Bilag 11

Supplerende høring Tillæg 1 til Lokalplan Nuuks Plads Metrostationsplads Foreslåede ændringer efter den offentlige høring

Som følge af den offentlige høring foreslås en række ændringer.

Tegning 6a · Ydre fremtræden (bevaringsværdig bebyggelse)

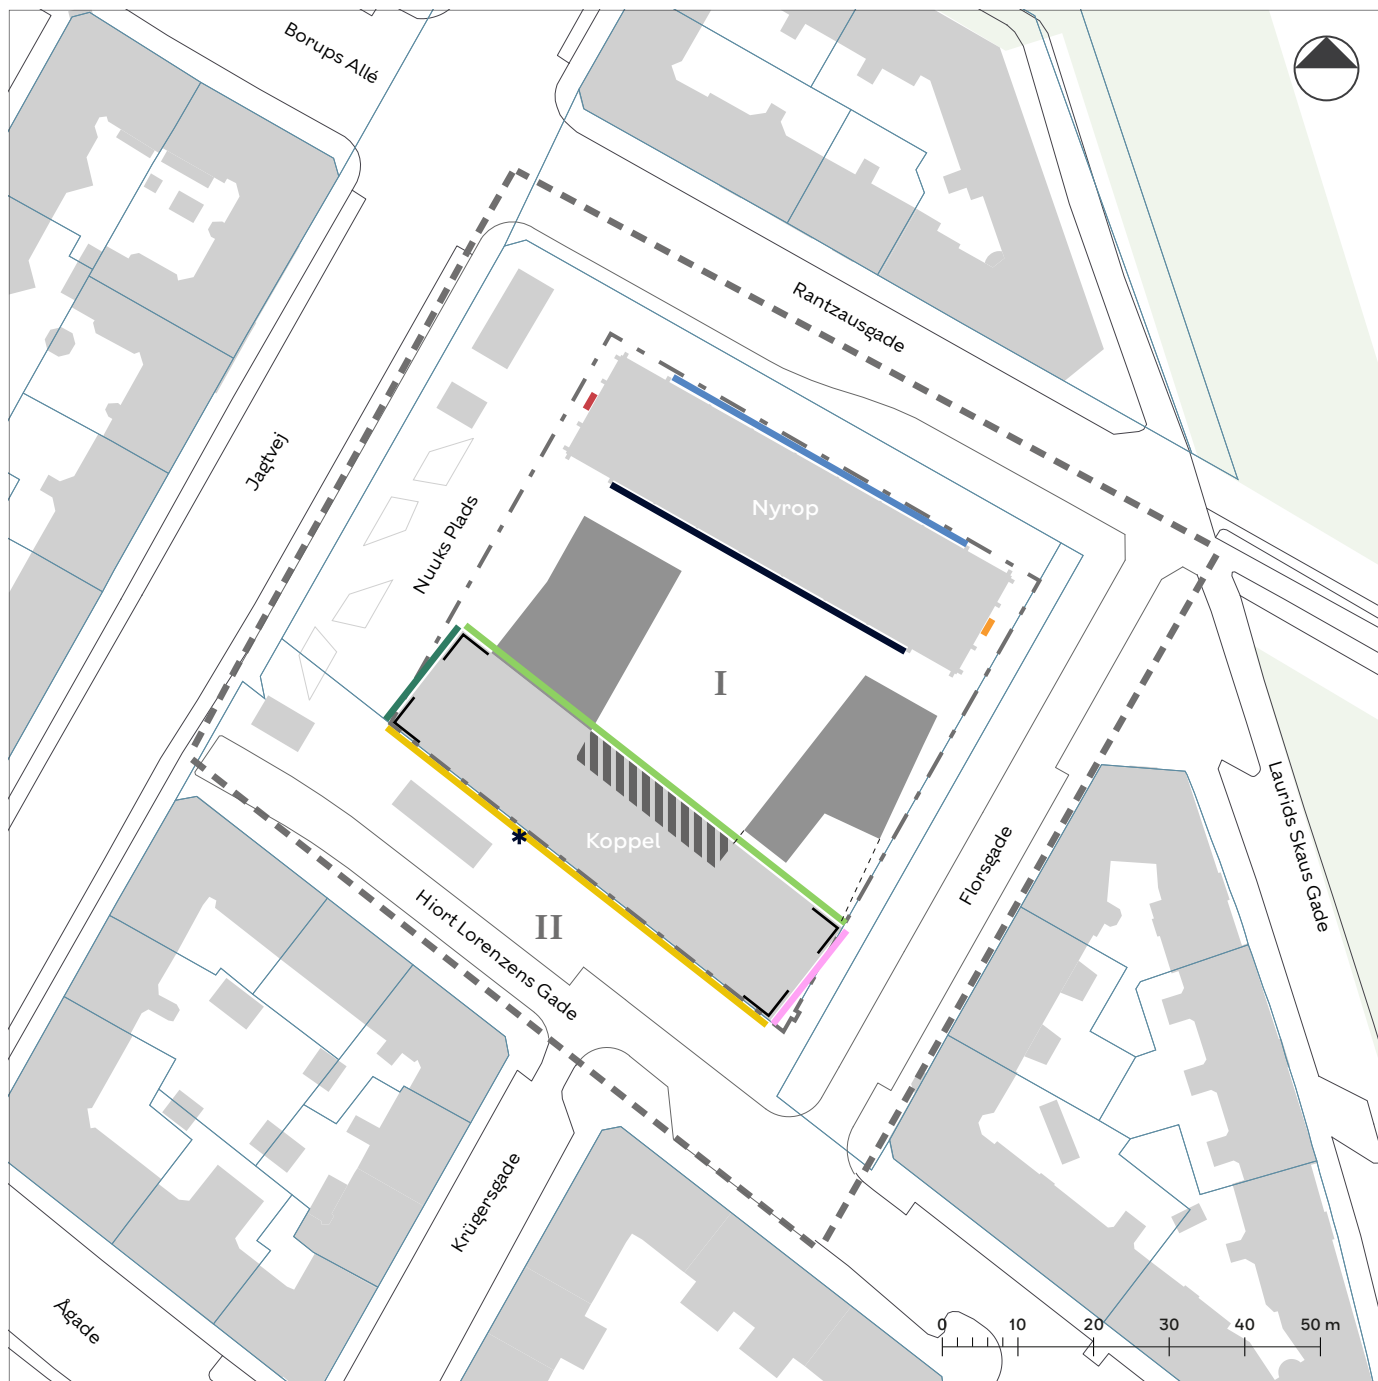
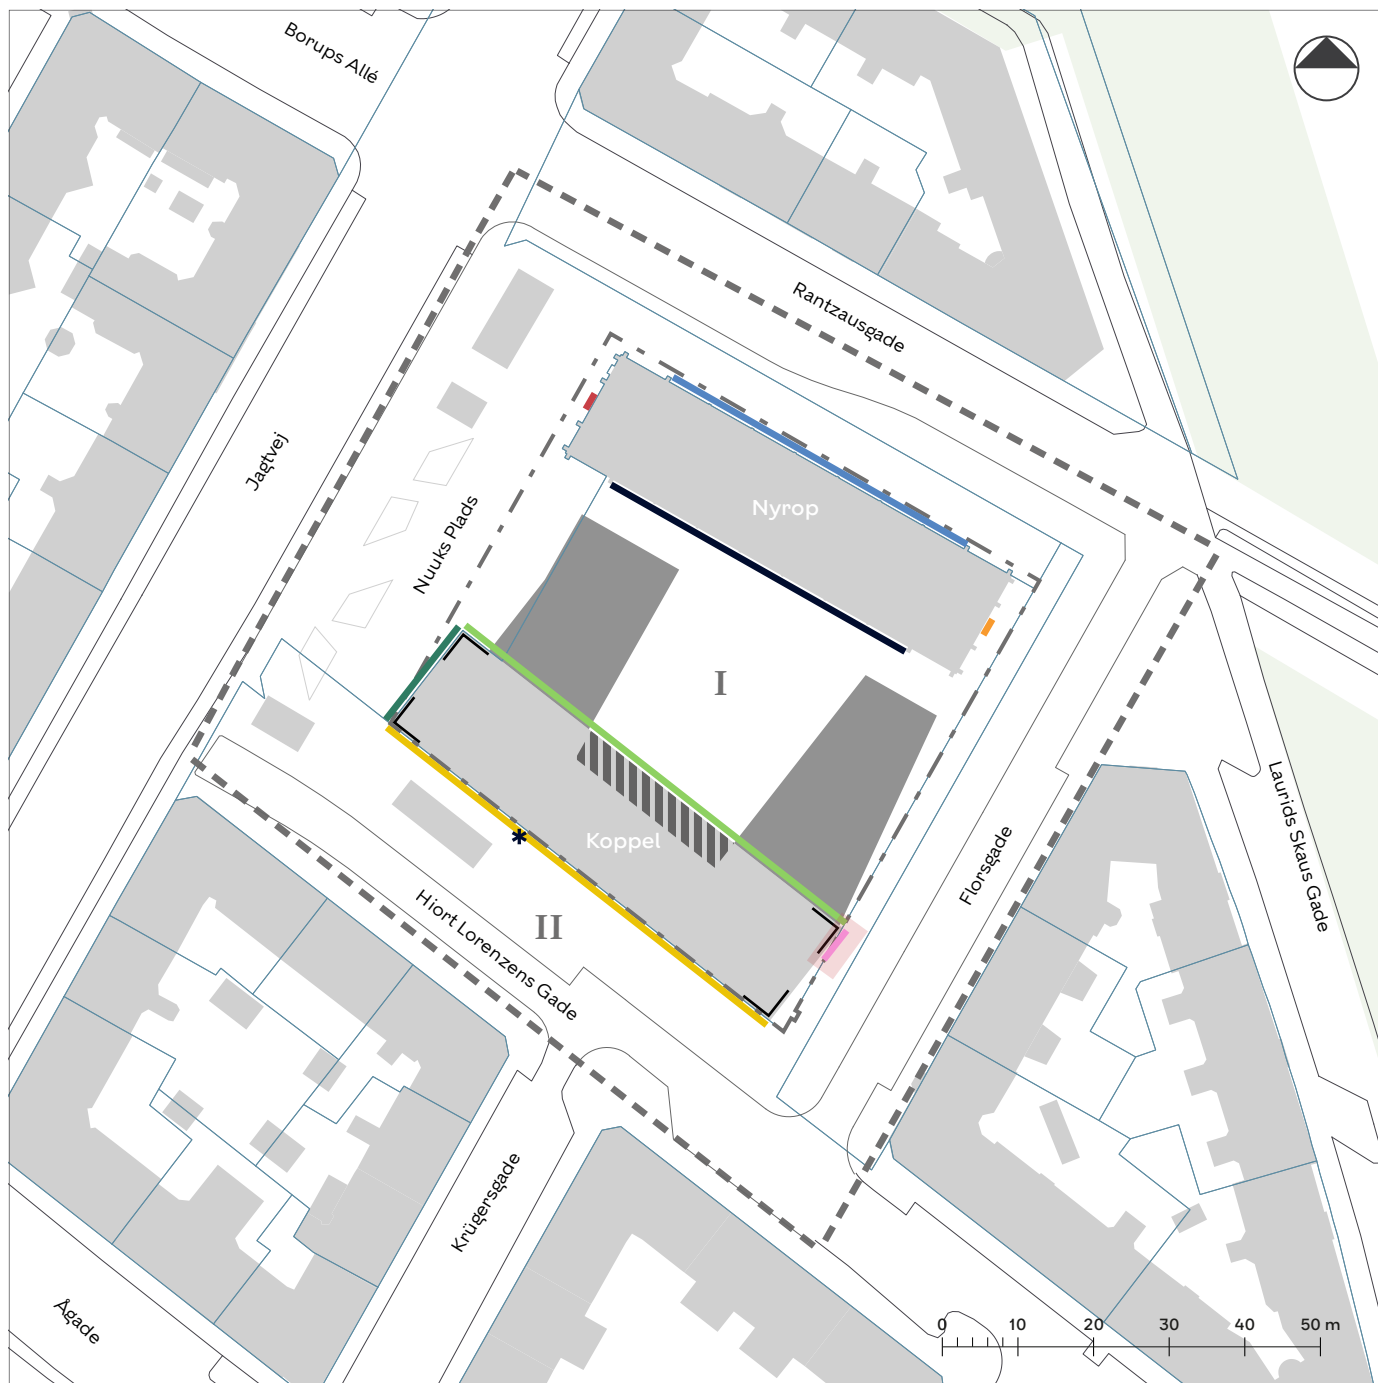
k) '....Portlåger skal udføres med lukket beklædning i metal eller skifer. Der kan også indsættes en portlåge laves et uinddækket porthul i facade f, hvis der er med adgang til bagvedliggende cykelparkering. rampe til kælder. Portlåge Porthullet skal være placeret som vist på tegning 6a og må maks. være 3 m i bredden og maks. 1 etage i højden.

- Lokalplantegninger tilrettes
Tegning 6a - Ydre fremtræden
-Signaturen uinddækket porthul ændres til portlåge
- Redegørelsen
-Redegørelsen konsekvensrettessom følge af ændringerne.

-Bygherre ønsker at reducere antallet af vinduer i gavl mod Florsgade (facade g på lokalplantegning 6a), og at samle disse i et samlet felt, for at skabe et harmonisk udtryk i gavl mod Florsgade.

- § 7, stk. 1. Bevaringsværdig bebyggelse
j) "Vinduer kan være maks. én etage i højden... ~~Langs facade g kan huller til vinduer, døre og franske altaner være maks. 0,9 m i bredden.~~ **Langs facade g kan der kun laves huller til vinduer i 3 og 4 etage indenfor maks. 2 moduler (3,6 m) i bredden (et hul pr. etage, placeret i højre side af gavlen).**"
- Lokalplantegninger
Tegning 6a - Ydre fremtræden (bevaringsværdig bebyggelse)
-*Lyserød facadelinje for facade g er gjort mindre.*
- Redegørelse
-*Redegørelsen konsekvensrettessom følge af ændringen.*

Tegning 7a · Byrum

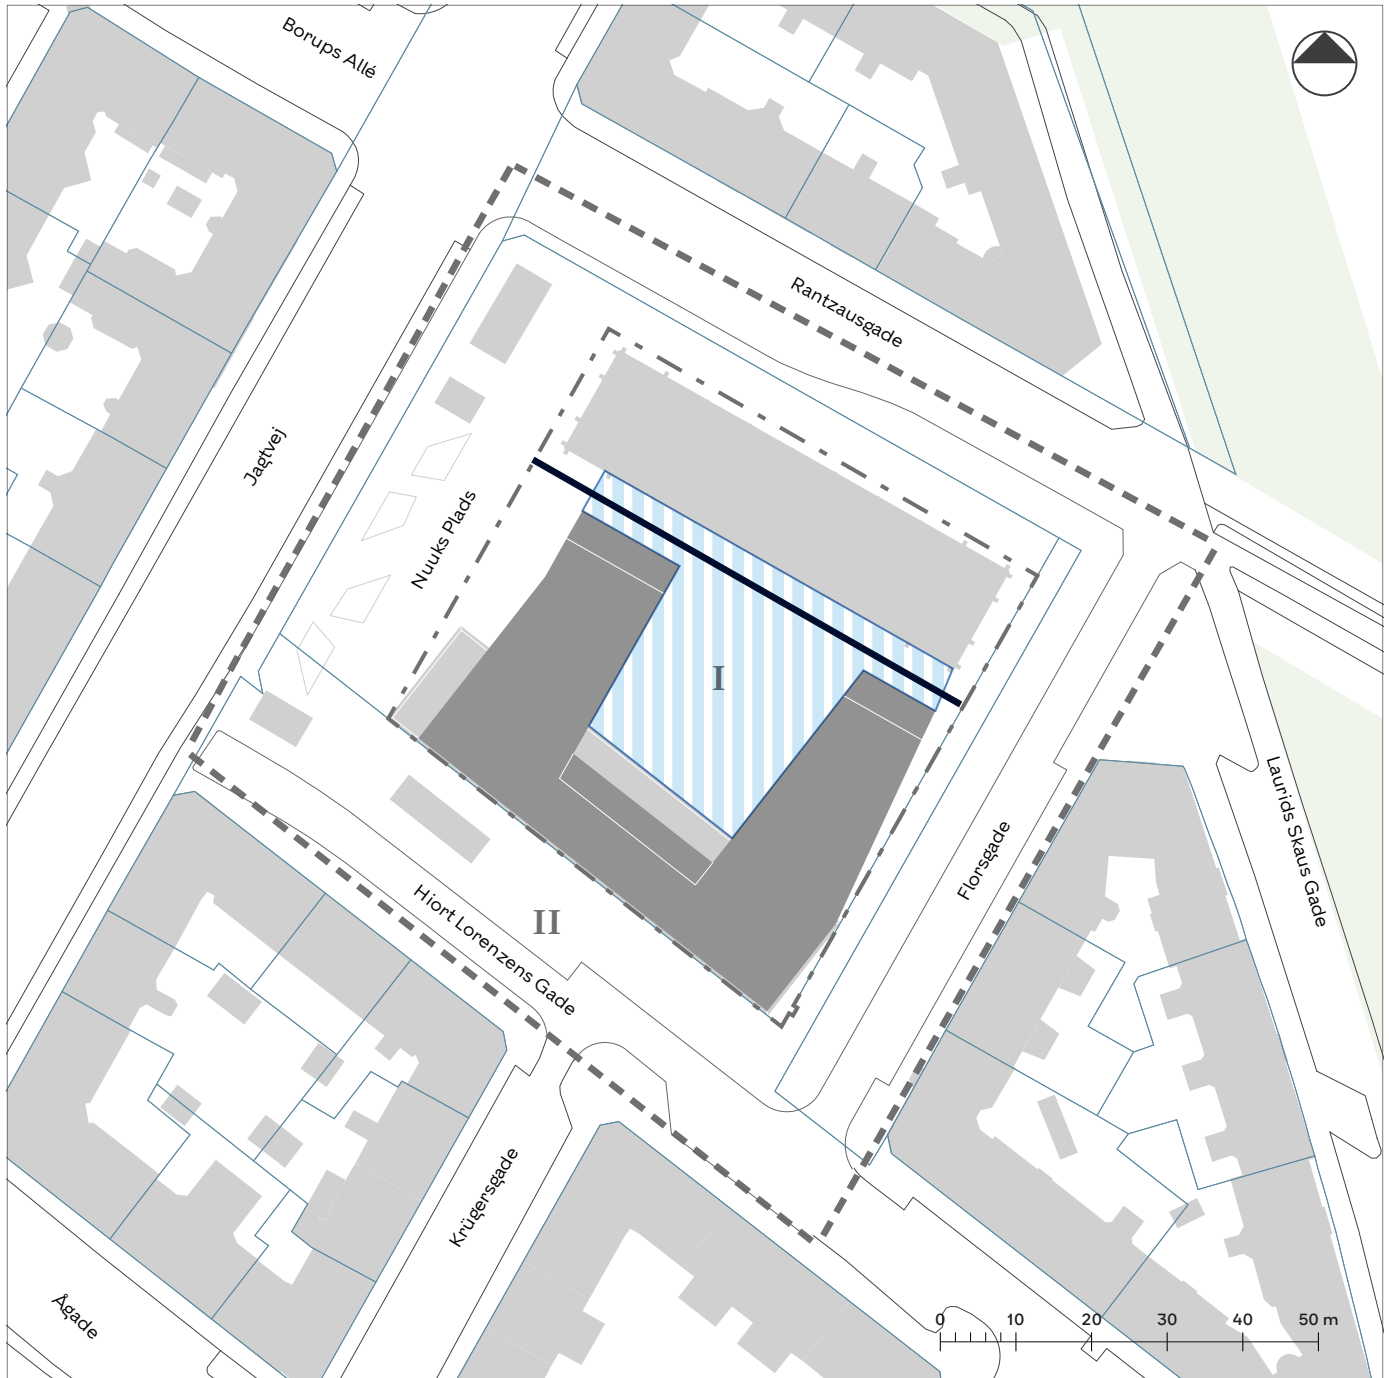
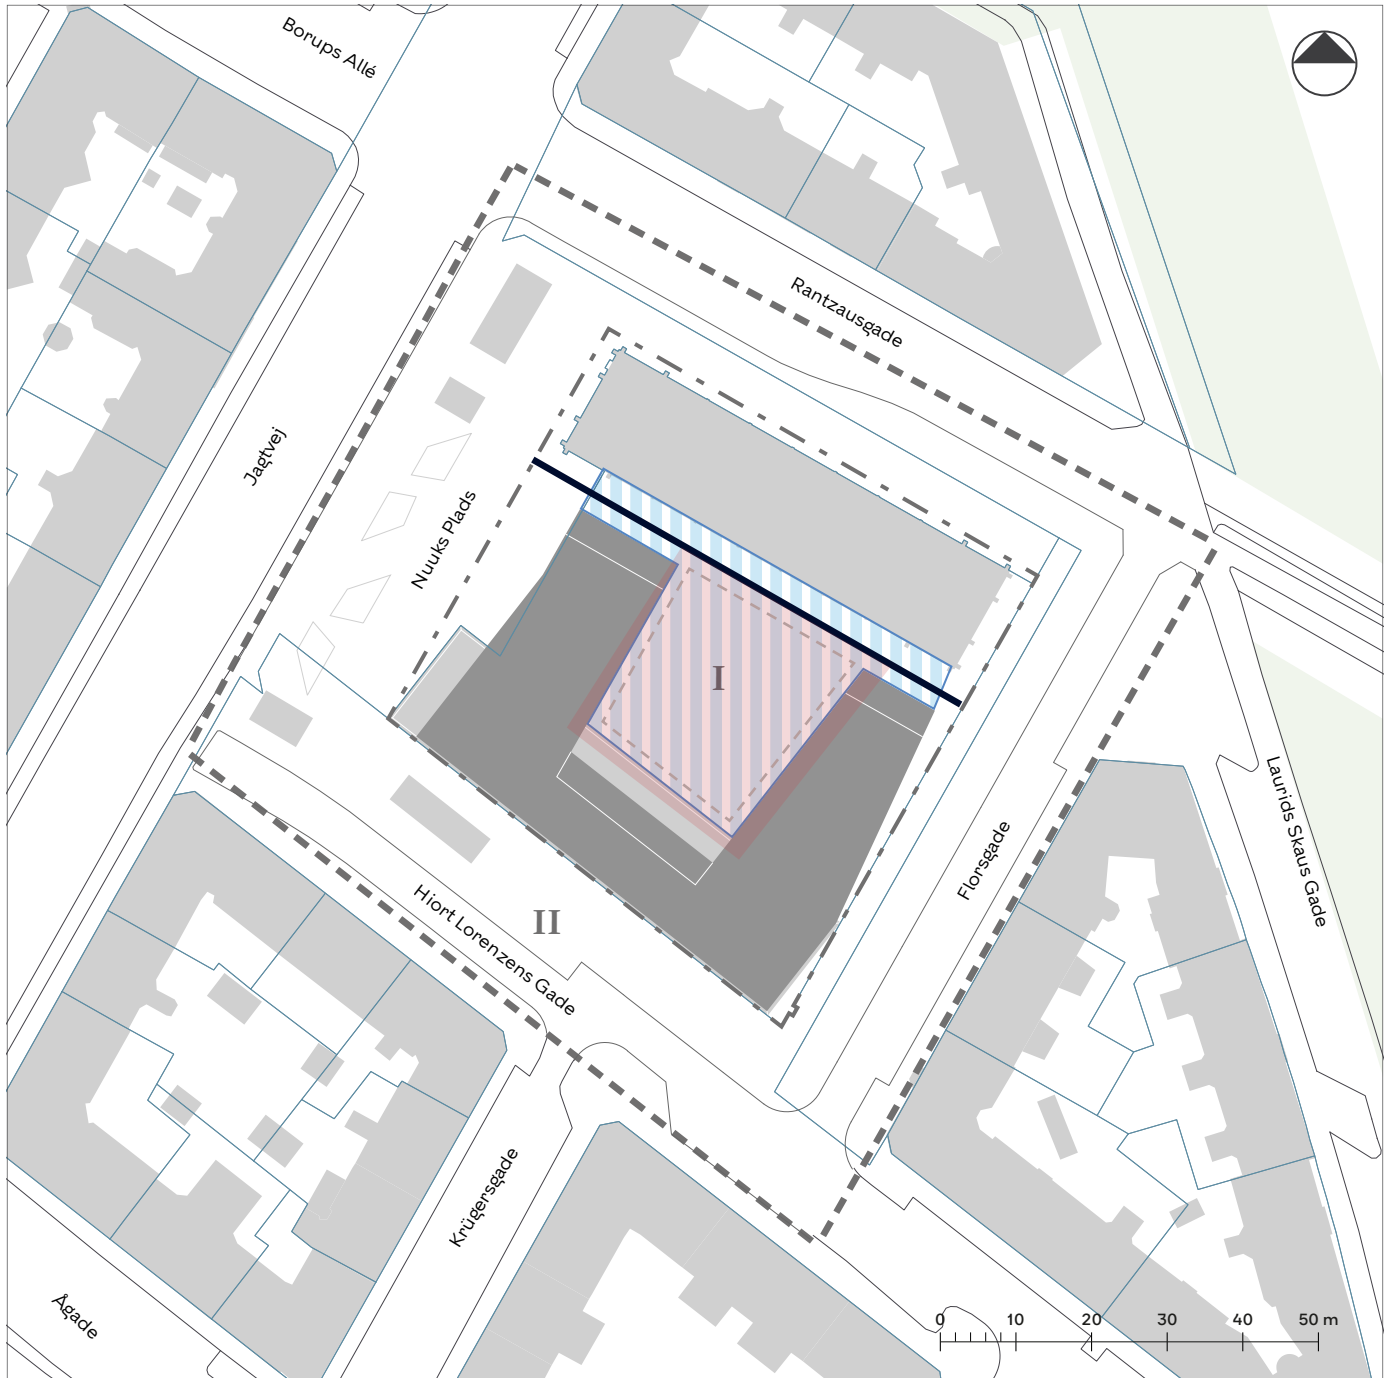
Bygherre ønsker, at der inden for et felt i det indre byrum kan anvendes belægninger i stål og beton i tillæg til natursten dog maksimalt i 20% af belægningen, og at der kan placeres et vandelement med en diameter på 7 m og i materialerne beton, natursten og stål.

Forvaltningen er enig i, at der i det indre byrum, inden for et angivet felt, også kan anvendes belægninger i stål i tillæg til natursten. Forvaltningen har vurderet, at beton adskiller sig fra de materialer, som anvendes som belægning på metroforpladsen. Forvaltningen finder det positivt, at der ønskes et vandelement på pladsen, men vurderer, at et vandelement med en diameter på 7 m bliver et for stort element til det relativt lille byrum. I stedet for en diameter på 7 m foreslås, at der angives et volumen, så der er større fleksibilitet i udformningen. Følgende ændringer foreslås:

- § 8, stk. 5. Byrum
 "Det på tegning 7a viste areal skal være befæstet med granit med ledelinjer i bordursten. **Indenfor det på tegningen angivne felt med stiplede linje kan der også anvendes stål som del af belægningen, dog samlet maks. 20% af feltet.** Som vist på tegning 7a, skal der være en sti, som friholder arealet til passage i byrummet i en bredde på 3 m. **Der kan etableres et vandelement i det på tegning 7a viste felt med stiplede linje. Vandelementet kan maks. være 25 m² og maks. være 2 m i højden, 5 m i bredden og 5 m i længden eller ved cirkulær udformning maks. være 5,5 m i diameter. Vandelementet skal være i beton, natursten og/eller stål."**
- Lokalplantegninger
 Tegning 7a - Byrum
 -Der angives et felt for byrumsindretning.
